【修正箇所一覧】(赤字部分)

参考資料-13 配膳室整備計画図 (整備の概要)

⑩青陵中学校 計画平面図 正誤表

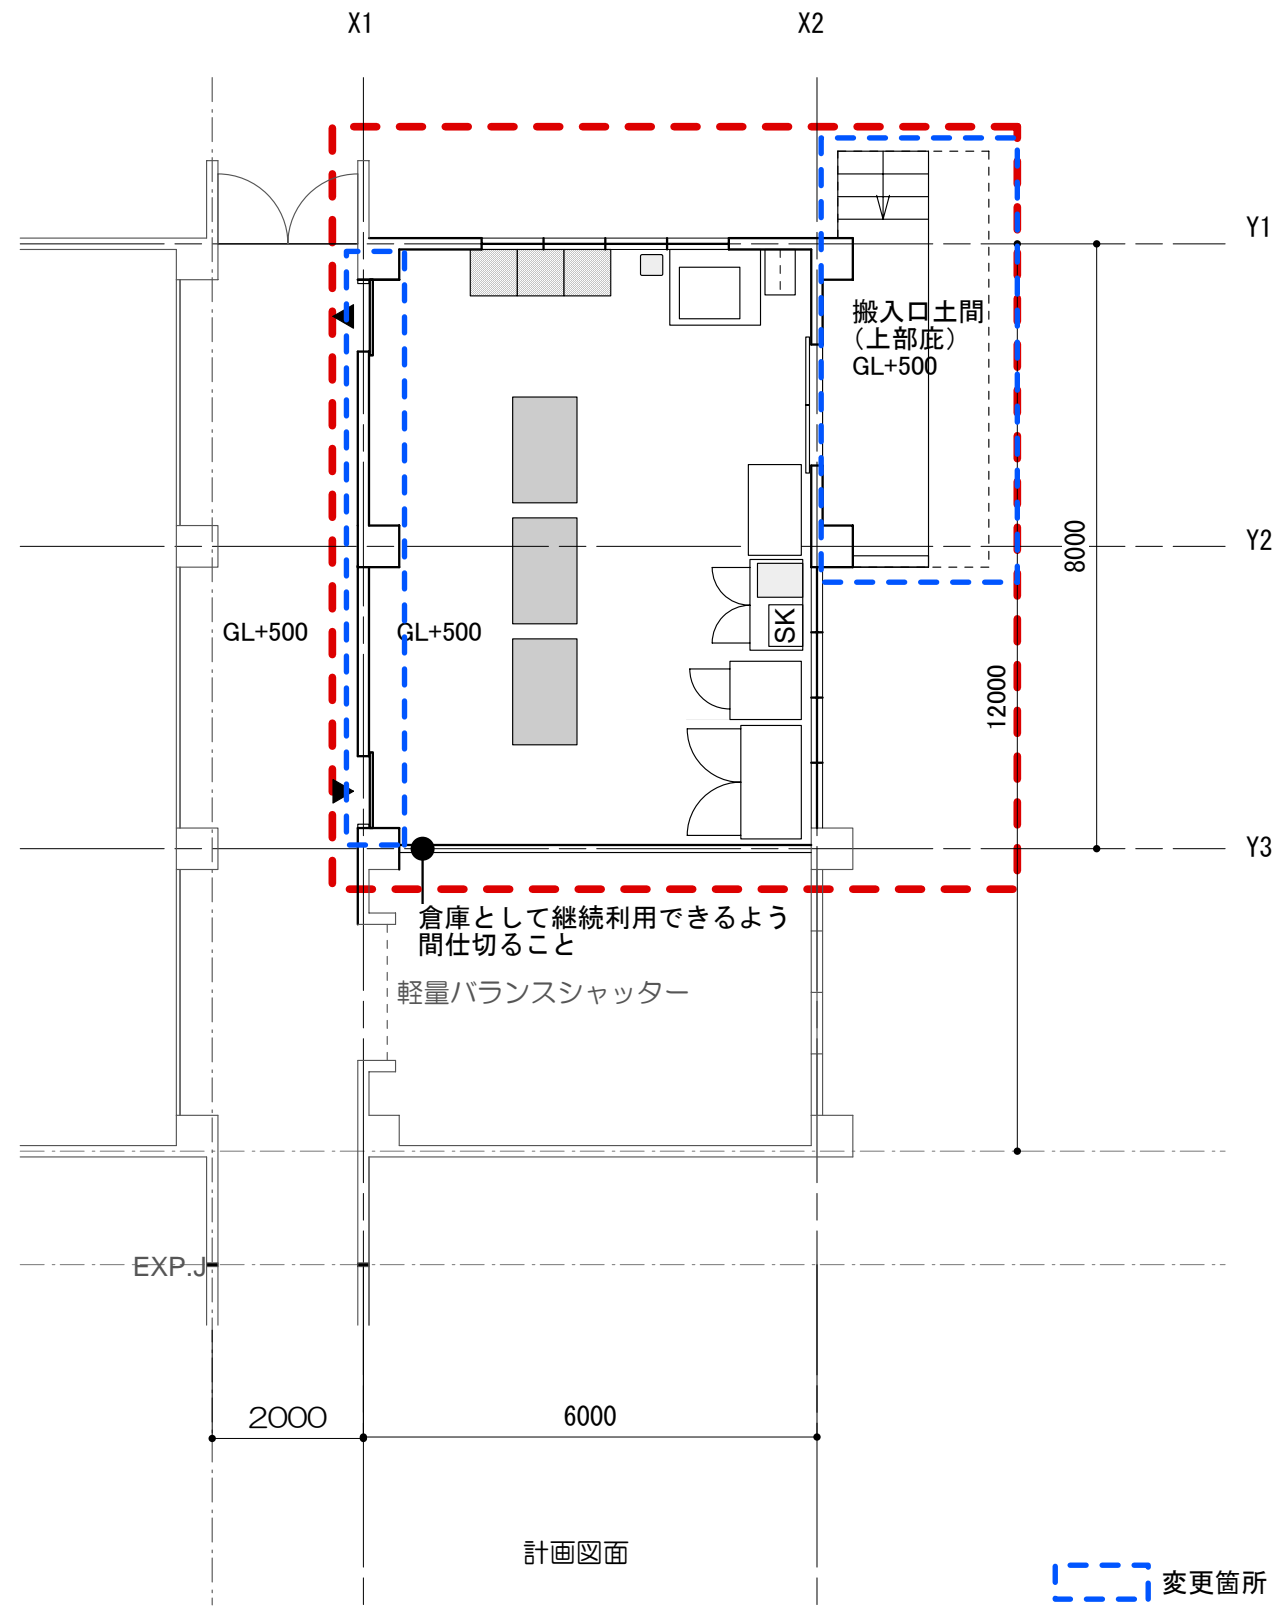
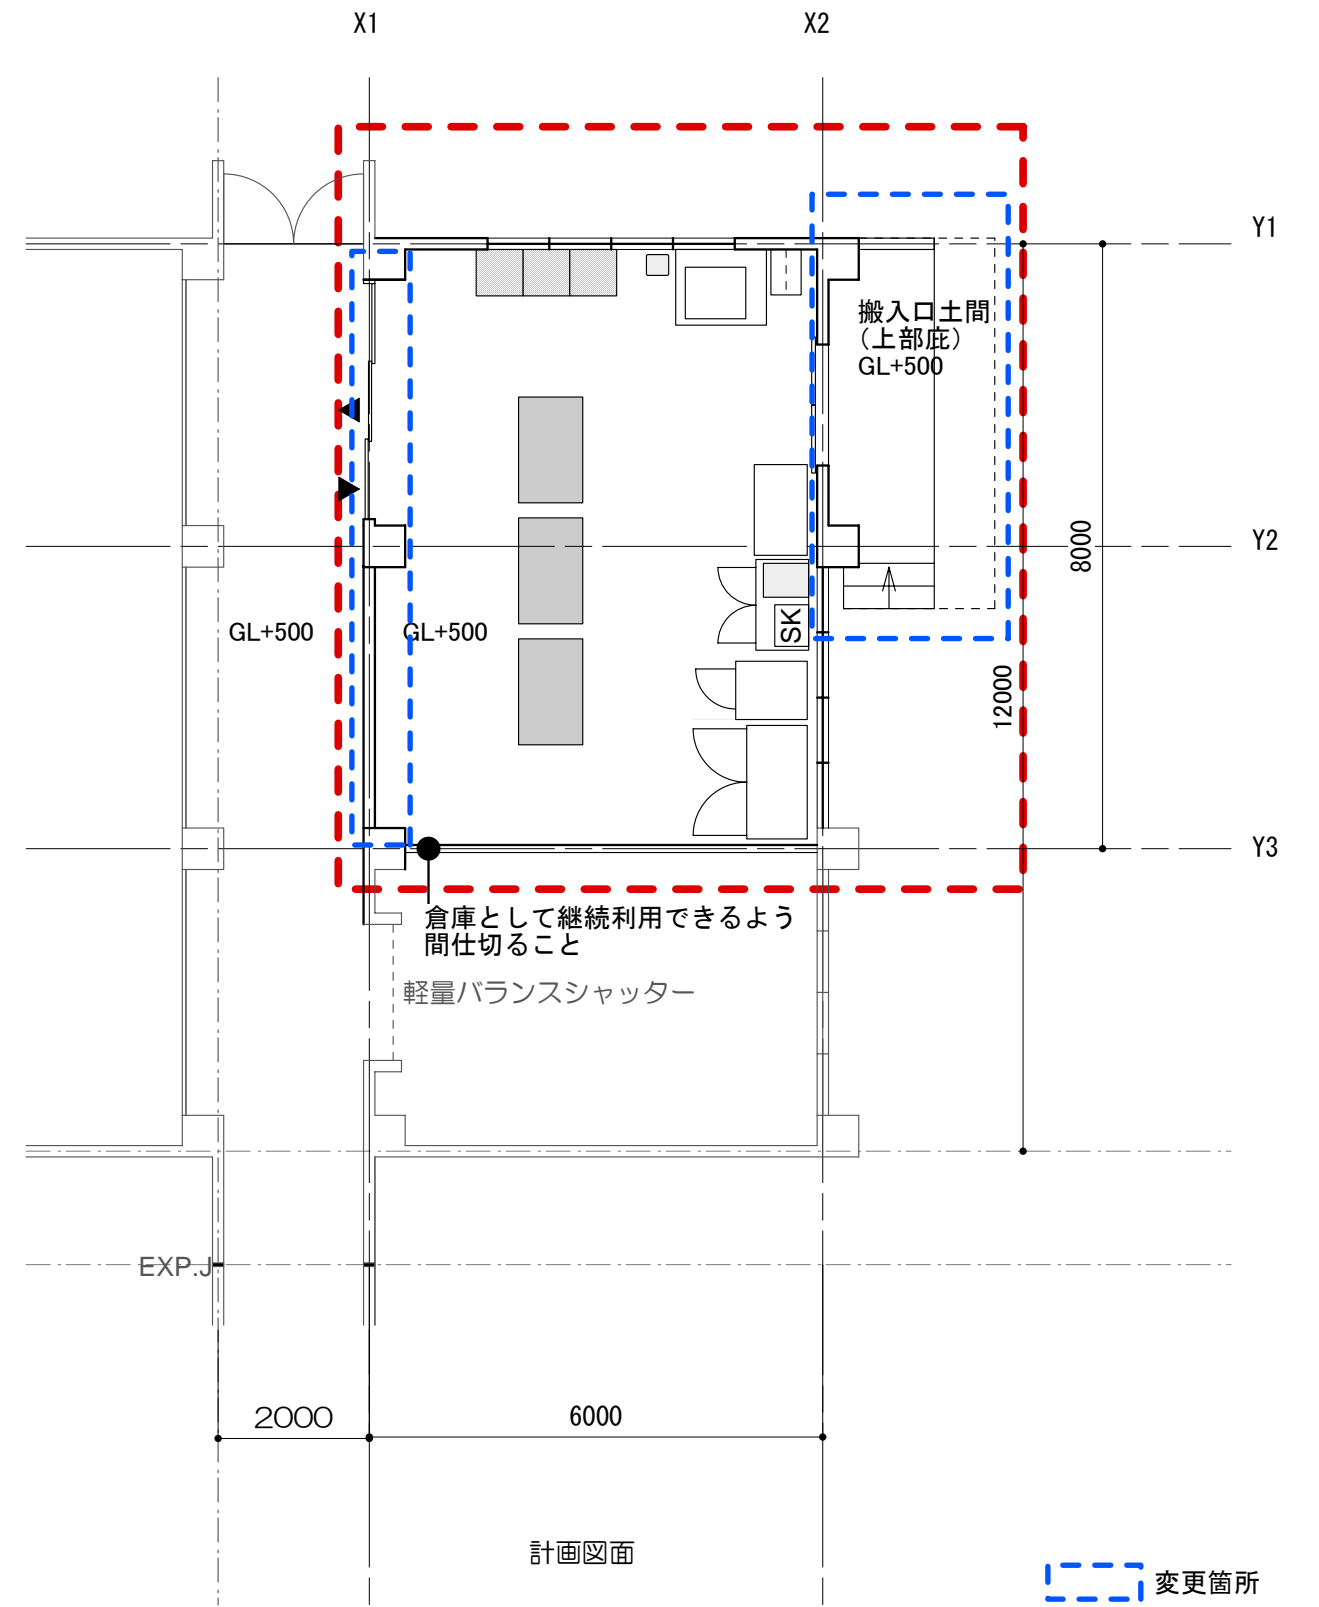
変更箇所
改修・増築箇所

⑫三渚中学校 配置図 正誤表

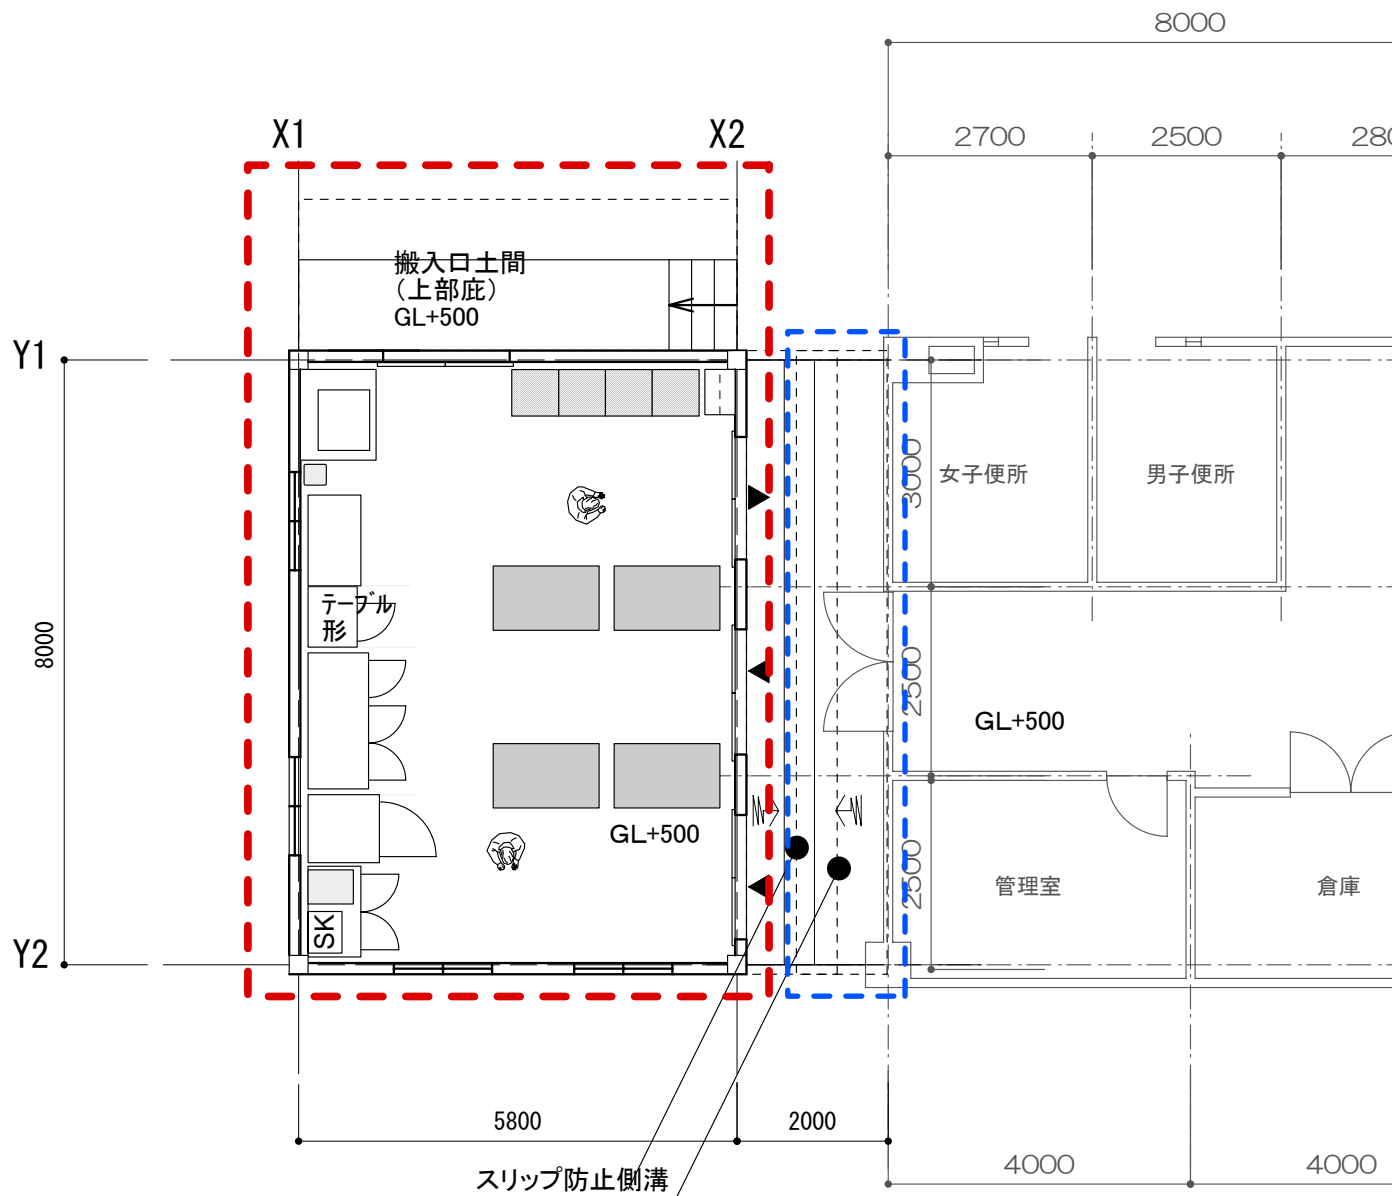
【付帯工事】
植栽帯の一部撤去

【付帯工事】
既存校舎ガラス窓のガラス入れ替え

【付帯工事】
連結部底設置(配膳室側より)
連結部土間打ち

【付帯工事】
植栽帯の一部撤去
(生徒の通行路確保のため、W6000程度)

⑫三潁中学校 平面図 正誤表

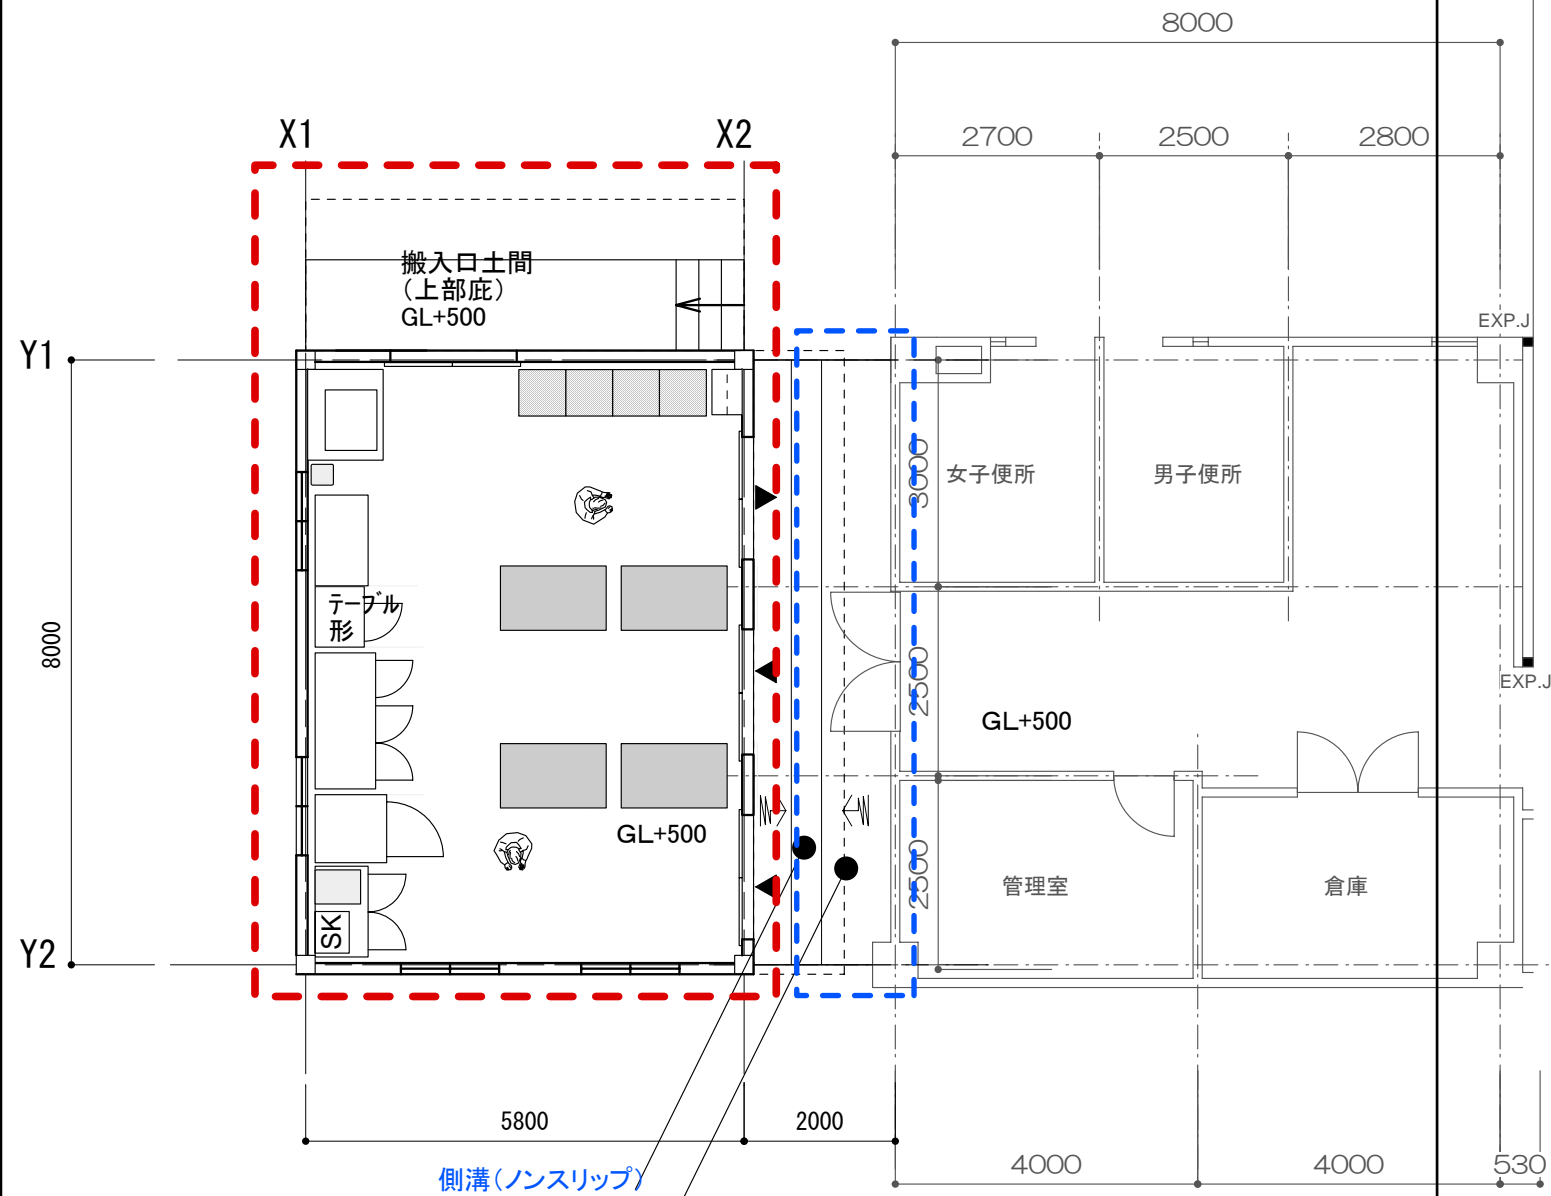
生徒出入口床土間打ち
GL+500水下GL+480
上部庇(両側より片持ちにてはり出し)

【付帯工事】
配膳室側ガラス窓のガラス入れ替え
範囲：延焼のおそれのある部分
仕様：透明網入り板ガラス t=6.8
